Amtsvortrag zu TOP. 16.) Genehmigungsbeschluss für die Abänderung des Flächenwidmungsplanes Nr. 6 + Änderung Nr. 6 und Örtliches Entwicklungskonzept Nr. 2 Änderung Nr. 3

**Stellungnahme zum Raumordnungsverfahren:
Flächenwidmungsplan Änderung Nr. 6.6 - "Pirnleithner-Raab"**

**Flächenwidmungsplan Änderung Nr. 6.6
Örtliches Entwicklungskonzept Nr. 2 Änderung Nr. 3**

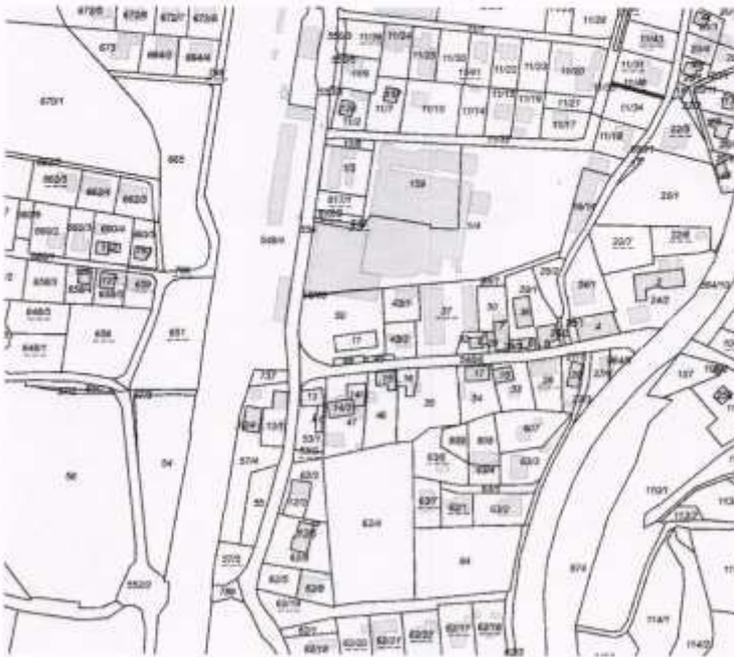
Im Verkehrskonzept Riedau 2025 (https://riedau.info/raumordnung_Verkehrskonzept2025.pdf) Seite 63 ist als Verlängerung der Vormarktstraße eine Bahnunterführung vorgesehen.

Von dieser Unterführung könnte mit einem Lift das südliche Bahnsteigende erreicht werden.

Daher ist im derzeit gültigen Flächenwidmungsplan die für eine Unterführung notwendige Fläche reserviert.

Dieses Ziel wird mit der beabsichtigten Änderung 6.6 Flächenwidmungsplan aufgegeben: „Nach Angaben der Gemeinde hat sich allerdings diese Zielsetzung erübrigt, weil die Grundflächen für die Unterführung in östlicher Fortsetzung nicht verfügbar sind“ (Stellungnahme Ortsplaner Seite 2 unten, abrufbar von der Seite <https://riedau.info/gr20210610top14.htm>).

Das im Osten am besten geeignete Grundstück 584/4 gehört den ÖBB. Das auch mögliche Grundstück Nr. 737 ist derzeit Privatbesitz. Beide GrundbesitzerInnen wohnen weiter entfernt von Riedau. Es liegen mit derzeit keine Unterlagen vor, dass der Erwerb für eine Unterführung unmöglich wäre.

Ich ersuche daher, die Planung so zu gestalten, dass ein barrierefreier Zugang zum Bahnsteig weiter machbar ist.

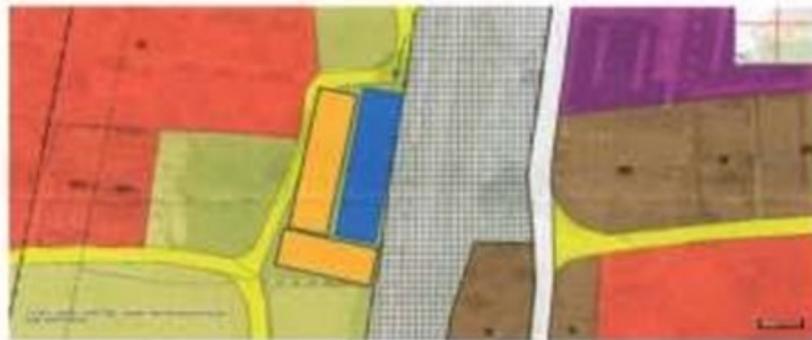
Die Umwidmung von landwirtschaftlichen Grünland auf eingeschränktes gemischtes Baugebiet befürworten wir nicht, da sich direkt ein Wohngebiet angrenzend in der Nähe befindet.

Ebenso hätte die Marktgemeinde Riedau einige Baulücken in Betriebsgebieten die passender wären – Siehe Bild – Flächenwidmungsplan – Rote Pfeile.
